úzev Stavby:	II/191 Rožmitál pod Třemšínem - hr. kraje
číslo SO/PS / číslo Změny SO/PS:	102/01
úzev stavebního objektu/provozního souboru (SO/PS):	102 Souvislá údržba II/191

Věc: Vyjádření KSÚS SK k technickému řešení ZBV 1, 2, 3

Věc: **Vyjádření autorského dozoru stavby „II/191 Rožmitál pod Třemšínem - hr. kraje“ (AD) k navržené ZBV č. 2 související s neodtékající vodou v příkopu vlevo v km 4,000 – km 4,150.**

Změnový list

Příloha: Výkres trubního propustku v km 4,039

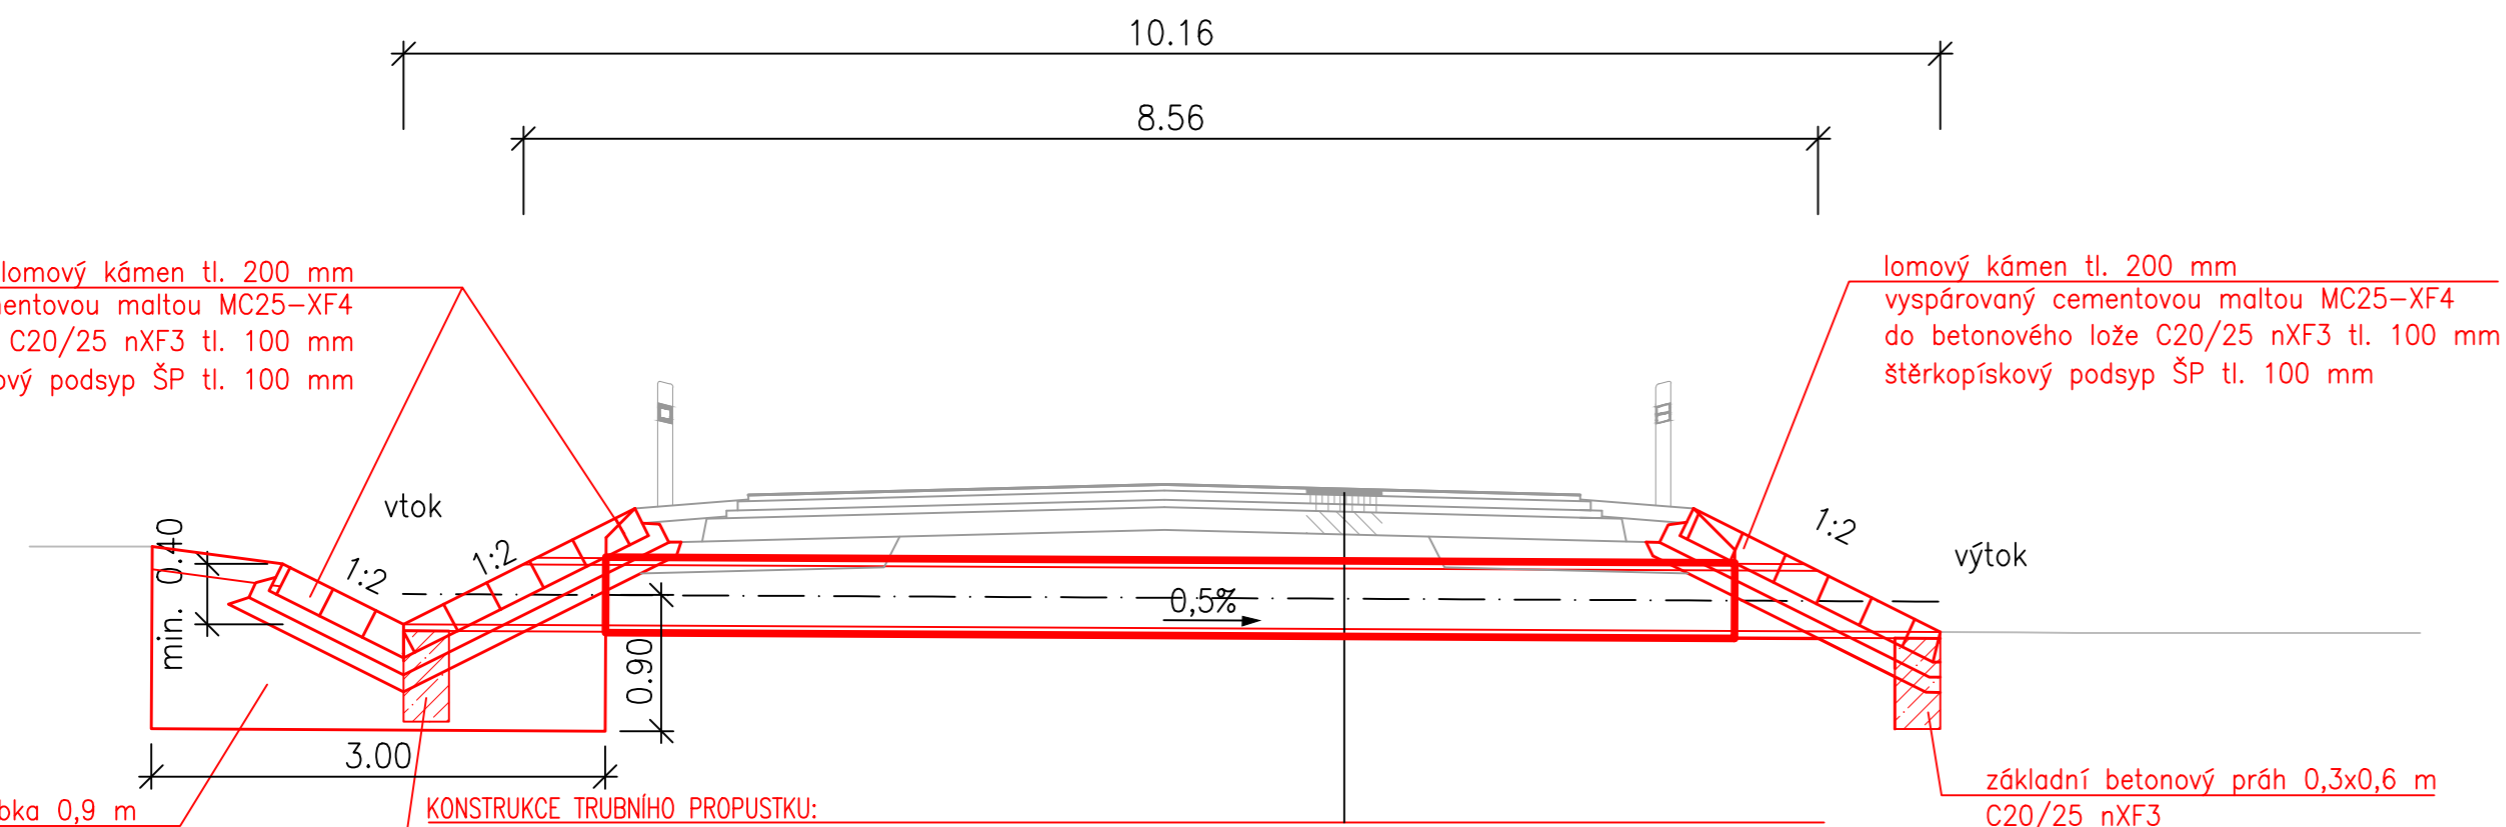
Na přelomu ledna a února 2021 došlo v km 4,000 – km 4,150 k akumulaci vody v levém příkopu. Příčinou bylo extrémně rychlé tání velkého množství sněhu na přilehlých lesních pozemcích a úplné nasycení podloží vodou z předchozího tání sněhu. Voda nestíhala zasakovat tak, jak je běžné v tomto řešeném úseku (úsek je navíc řešen jako souvislá údržba, proto zde nebylo možné navrhnout výraznější stavební úpravy jako je např. nový propustek). Došlo ke kumulaci několika extrémních klimatických podmínek.

Během února došlo k průsaku vody pod vozovkou a výtoku na pravé straně komunikace. Voda protékala původním zcela zaneseným propustkem pravděpodobně skládaným z kamene, který nebyl při projektové přípravě ani při stavebních pracích odhalen.

Investor zvolil variantu 3, která znamená zřízení nového propustku v blízkosti původního propustku protlakem pod vozovkou. Původní zanesený propustek nebude vybourán. Nový trubní propustek bude z plastové trouby DN 400 s šikmými čely obloženými lomovým kamenem v betonu. Lomovým kamenem budou také obloženy svahy příkopu.

Ocelová chránička o průměru 500 mm protlakem
Trouba z polyethylenu s vysokou hustotou DN 400, SN 16 do ocelové chráničky

Závěr: AD souhlasí s výstavbou nového propustku protlakem dle varianty 3.

Příloha: Výkres úpravy odvodnění komunikace v úseku km 6,099 – km 6,349, lokalita „Na Dědku“

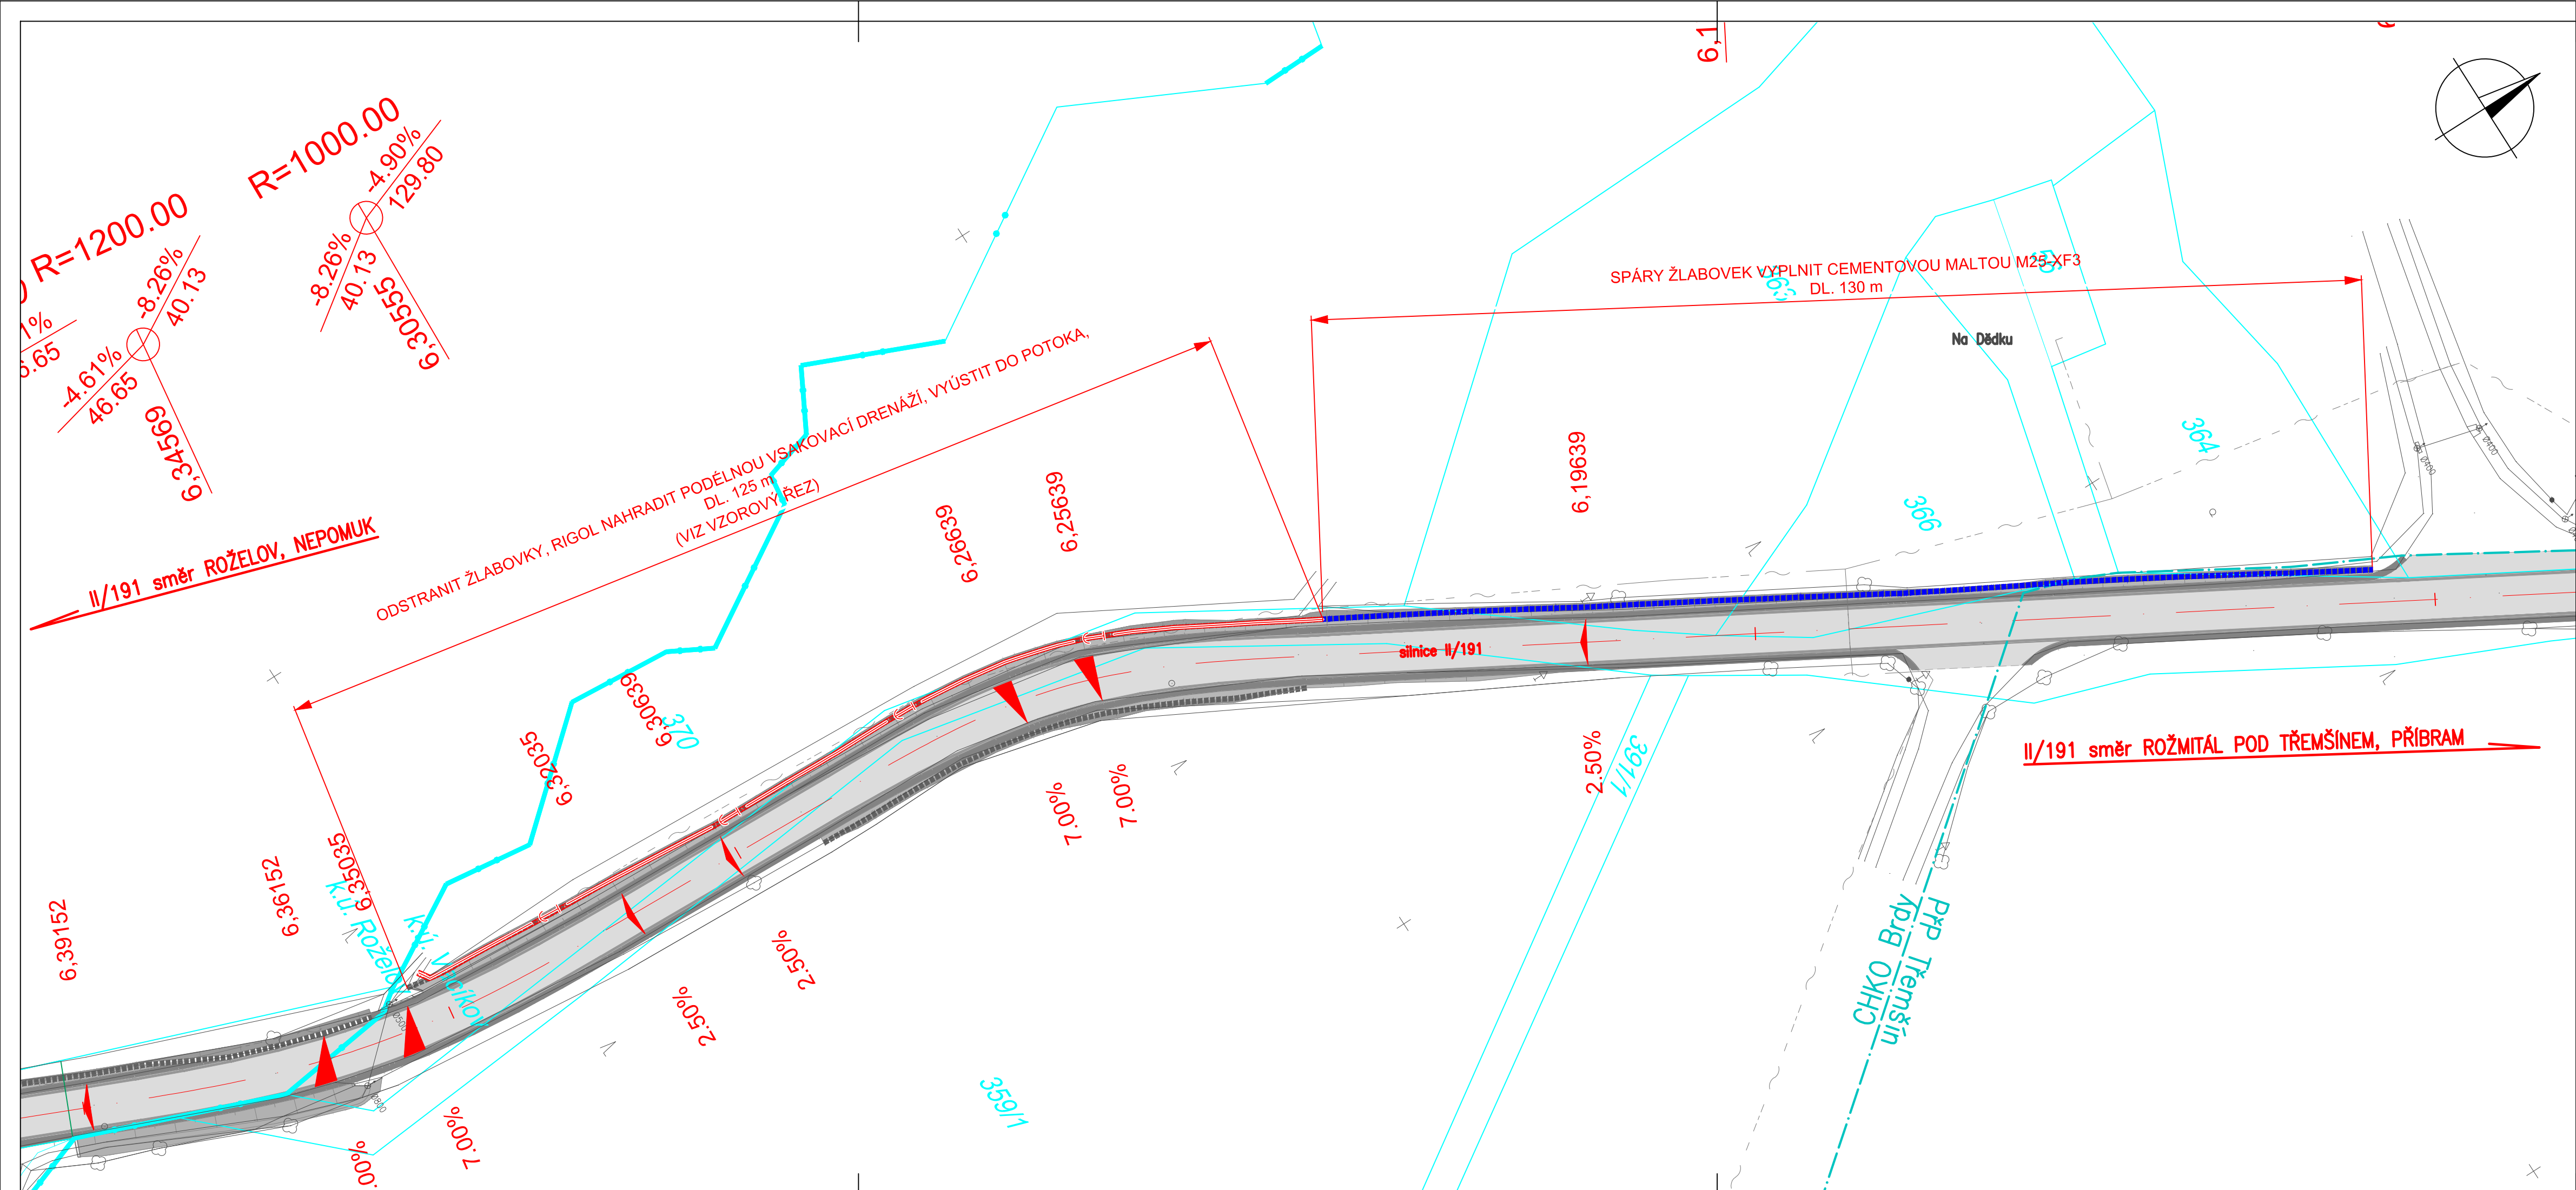
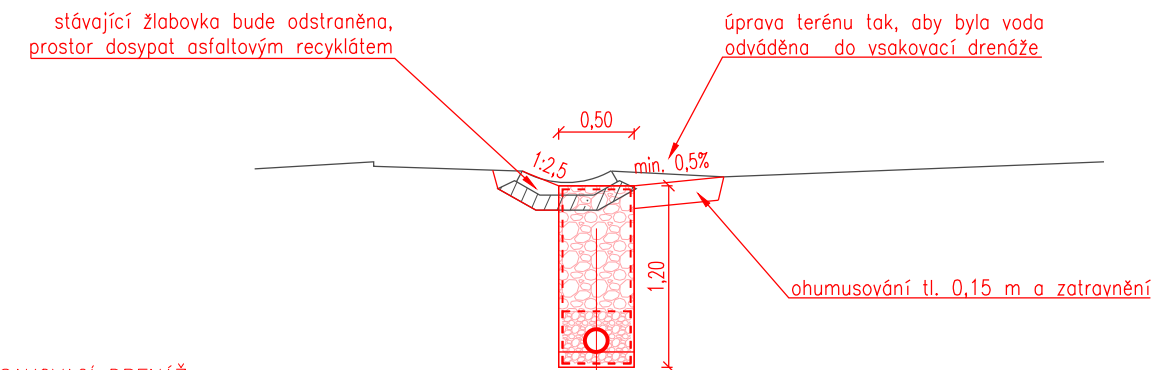
Varianta 3: Odstranění žlabu z příkopových tvárnic v úseku od místa průsaku vody na povrch vozovky po vyústění silničního příkopu do potoka, nové utěsnění spár žlabu v km 6,099 – km 6,280. Žlab nebude bránit zpětnému průsaku vody dnem příkopu na povrch příkopu.

Varianta 4: Odstranění žlabu z příkopových tvárnic v úseku od místa pravidelného přítoku vody z okolních pozemků do silničního příkopu v km 6,231 až po vyústění příkopu do potoka, v úseku odstraněného žlabu realizace vsakovací drenáže o hloubce 1,2 m a šířce 0,5 m, trubka DN 150 perforovaná s plným dnem, nové utěsnění spár žlabu v km 6,099 – km 6,231, v úseku nové vsakovací drenáže nebude obnoven žlab – povrch bude tvořen filtrační vrstvou z kameniva.

SILNIČNÍ VSAKOVACÍ DRENÁŽ:
 Zásyp štěrskem frakce 63-128
 Obsyp drenážní trubky kamenivem frakce 8-16
 Drenážní trubka PVC Ø150 perforovaná s plným dnem
 Uložení drenáže do ztuhlého ŠP lože fr. 0-22 tl. 0,10 m
 Obalení drenáže i celého štěrkového pera filtrační geotextilií

AD doporučil variantu 4 a investor tuto variantu zvolil.

Závěr: AD souhlasí s úpravou odvodnění komunikace dle varianty 4, která spočívá v odstranění žlabů z příkopových tvárnic a v realizaci vsakovací drenáže.
